COES/D-005-2024

Asunto: Recurso de Reconsideración interpuesto por KIPAQ ENERGÍA S.A.C. el 21.11.2023 contra la Decisión de la Dirección de Planificación del COES, contenida en la comunicación COES/D/DP-1139-2023, mediante el cual se desaprobó el Estudio de Pre-Operatividad para la conexión al SEIN de la Central Térmica Humay.

DECISIÓN DE LA DIRECCIÓN EJECUTIVA DEL COES

Sumilla : Recurso de Reconsideración interpuesto por KIPAQ ENERGÍA S.A.C. el 21.11.2023 contra la Decisión de la Dirección de Planificación del COES, contenida en la comunicación COES/D/DP-1139-2023, mediante el cual se desaprobó el Estudio de Pre-Operatividad para la conexión al SEIN de la Central Térmica Humay (EPO Humay).

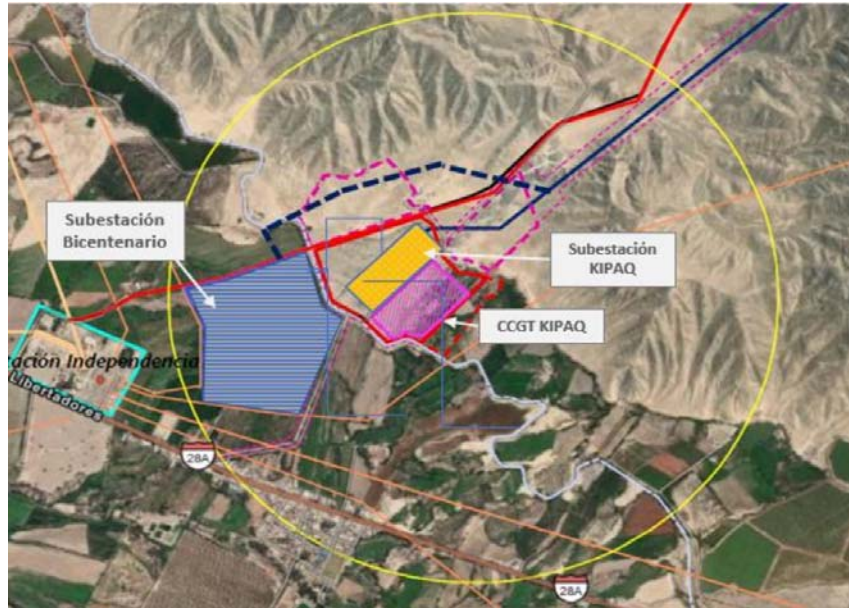
- 2.3.1 Con relación a la observación 4.1 del informe COES/DP/SNP-EPO-101-2023 referida a la ubicación de la C.T. Humay y S.E. Humay que desplaza de su ubicación a la S.E. Bicentenario 500/220 kV aprobada en el Plan de Transmisión 2023-2032, KIPAQ indica que, durante las coordinaciones efectuadas con el COES para absolver la observación antes mencionada, el COES recomendó realizar planteamientos de ubicación para la S.E. Bicentenario con respecto a la S.E. de la C.T. Humay, dado que el proyecto que se realizará primero tendría la preferencia y el proyecto posterior debía acomodarse al ya construido.

- 2.3.6 Por otro lado, KIPAQ menciona que el COES debe de tener en cuenta que las ubicaciones de las subestaciones planteadas en las licitaciones y contratos promovidos por Pro-Inversión son flexibles, dado que éstas son preliminares toda vez que puede estar en cualquier lugar dentro del radio de 1 Km (dicho radio de 1 km está representado por el círculo amarillo de la figura a continuación).

- 2.3.7 Así, KIPaq menciona que respetando el área de 1 Km definida y para efectos de no comprometer el desarrollo y construcción de la C.T. Humay, propone una ubicación tentativa distinta (zona en azul), que cumple con los requerimientos físicos y técnicos para la futura S.E. Bicentenario (como no encontrarse en la ladera de un cerro o no sobreponerse a algún canal de agua o Línea de Transmisión en 220kV) y cuyas coordenadas UTM serían las siguientes:

En ese sentido, ha de precisarse que con la observación se buscaba que KIPAQ tenga en cuenta que su proyecto no debería causar impacto negativo a la calidad, confiabilidad, seguridad y operación del SEIN ni perjudique su expansión, en atención al numeral 9.1⁸ del PR-20, puesto que, como Titular del Proyecto, es responsable del contenido de su EPO y los efectos que ocasione su proyecto. Siendo esto así, más allá del análisis técnico y los efectos sobre el SEIN, debe tenerse en cuenta que el PR-20 no define la ubicación exacta de proyectos vía un EPO, puesto que escapa del análisis técnico del impacto de un proyecto. Además, ha de considerarse que en las últimas licitaciones a cargo de Proinversión, se viene otorgando una flexibilidad de un (1) km de radio para la instalación de Subestaciones pertenecientes al SGT.

Asimismo, en línea con lo anterior, ha de tenerse en cuenta que la ubicación final de los proyectos es definida por los títulos habilitantes, los cuales definen las áreas de concesiones en base a coordenadas UTM y es la autoridad concedente la llamada a llevar un registro de concesiones eléctricas y autorizaciones para evitar superposiciones cuando emitan los títulos habilitantes correspondientes.⁹

Precisado eso, corresponde no mantener este extremo, referido a la Observación 4.1 del Informe COES/DP/SNP-EPO-063-2023, por lo que la misma se retira de la decisión impugnada.
